**Commune de Sigottier –  
Lieu-dit « Le Serre du Fumier »**

**Projet de Parc Solaire Photovoltaïque**

**Mémoire en Réponse à la demande de compléments –  
référence 2022/UBFM/D297 datée du 29/11/2022**

**Dossier de demande d'autorisation de défrichement**

Figure 21 - Occupation du sol à l'état projet

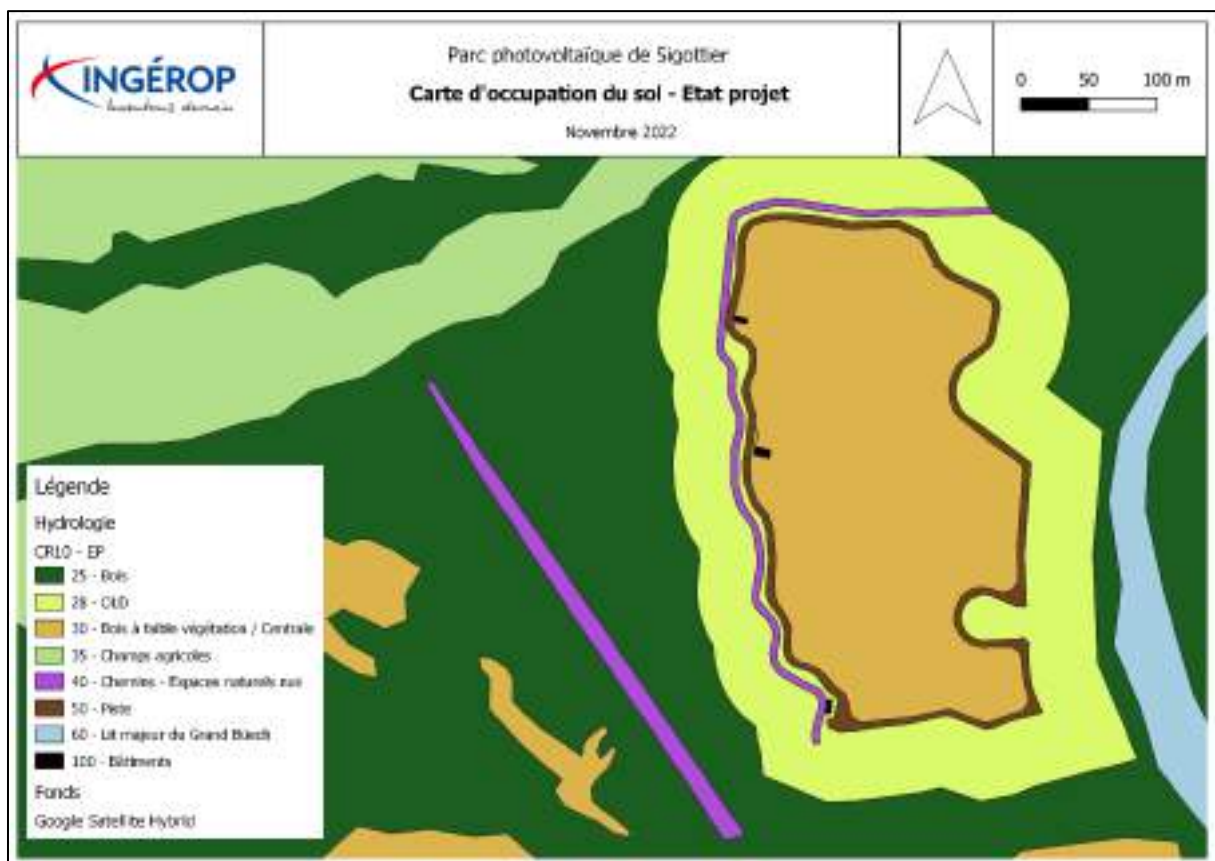
Les surfaces dédiées à l'OLD ont été prises en compte dans l'étude des coefficients de ruissellement à l'état projet. La Figure 21 - Occupation du sol à l'état projet présente la cartographie de l'occupation du sol à l'état projet qui a permis de calculer les coefficients de ruissellement des différents bassins versants à l'état projet.
